Mission régionale d'autorité environnementale

Avis sur le projet de

Centrale photovoltaïque sur le site de l'ISDND* de la Gabarre

Commune des Abymes (97 139)

Figure 2: Plan masse du projet (source étude d'impact du projet)

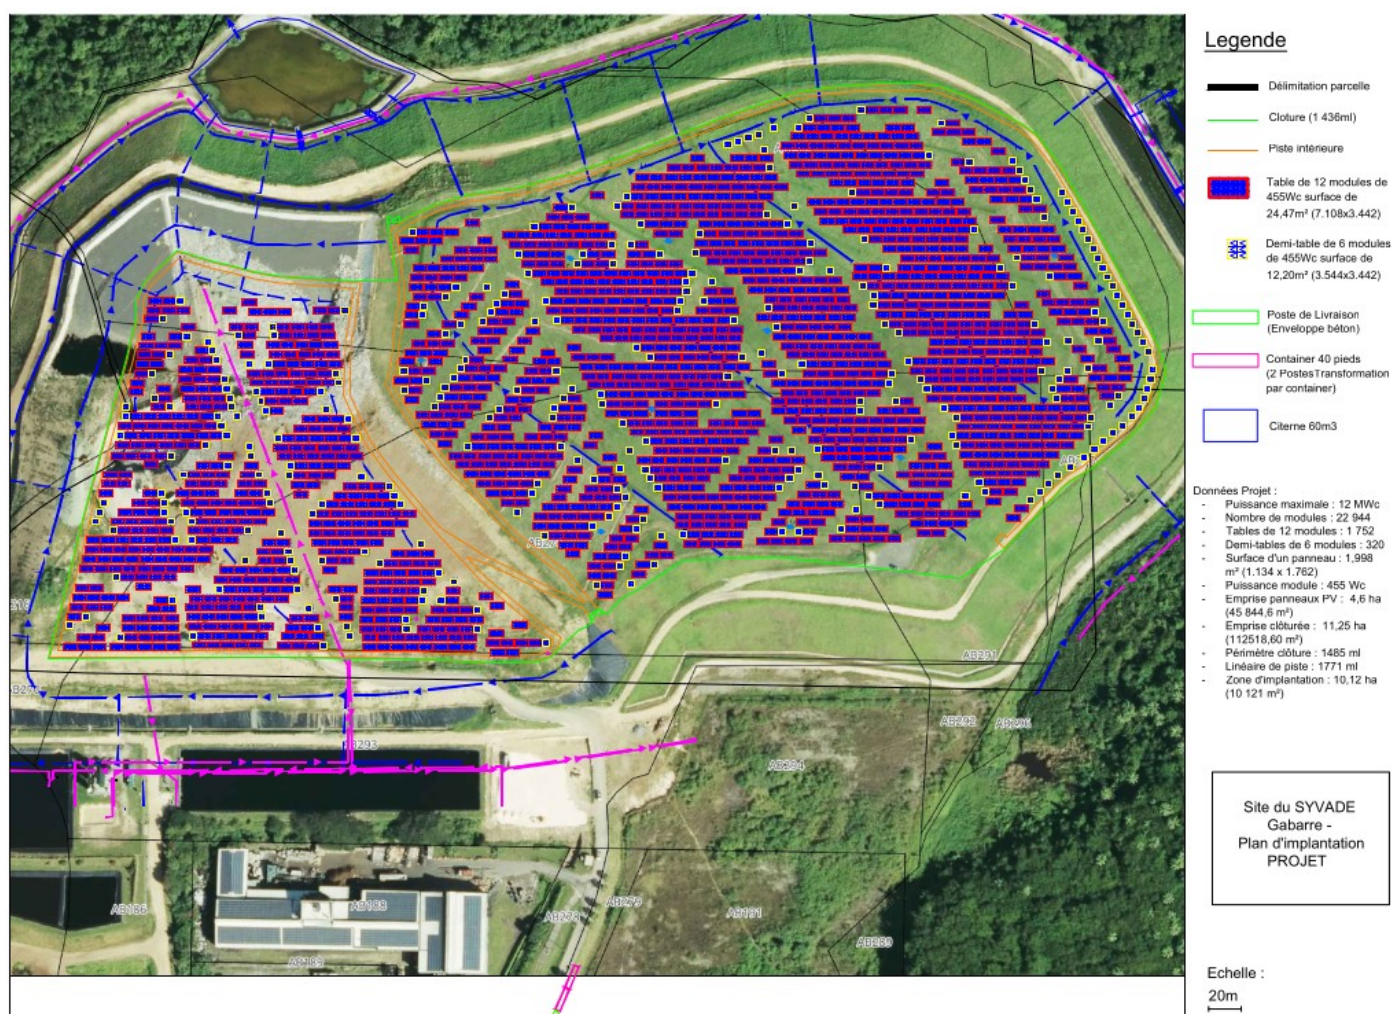
Le projet prévoit de laisser un espacement entre les pans de panneaux. Une telle disposition est généralement pertinente lorsqu'il s'agit de maintenir un certain niveau de luminosité et d'hygrométrie sous les panneaux afin de favoriser la végétation naturelle. Dans le cas présent, la situation est différente : le site repose sur des casiers de déchets recouverts par un dispositif d'étanchéité destiné à limiter la percolation des eaux pluviales et la formation de lixiviats. Dès lors, toute infiltration supplémentaire risquerait d'accroître les transferts de polluants vers la rivière Salée, située à proximité immédiate.

Une vigilance particulière doit donc être apportée à la gestion des eaux pluviales. Il serait souhaitable que les eaux ruisselant sur les panneaux photovoltaïques soient dérivées autant que possible vers l'extérieur du périmètre des casiers, afin d'éviter leur infiltration et leur contribution à la lixiviation des déchets. Cette dérivation pourrait être complétée par un dispositif de stockage temporaire, permettant par exemple d'utiliser ces eaux pour le nettoyage des panneaux, en substitution d'eau déminéralisée. Une telle approche contribuerait à réduire le volume de lixiviats générés et donc les risques de pollution associés.

- **Compléter le dossier par une analyse technique de la gestion des eaux pluviales, incluant une vérification du niveau d'étanchéité des casiers et des dispositifs de collecte existants ;**
- **Prévoir des aménagements permettant de dériver au maximum les eaux pluviales captées par les panneaux vers l'extérieur du périmètre des casiers, afin de limiter la percolation et la production de lixiviats ;**
- **Étudier la possibilité de valoriser ces eaux pluviales collectées (par exemple pour le nettoyage des panneaux), afin de réduire les besoins en eau déminéralisée et de renforcer la durabilité du projet.**
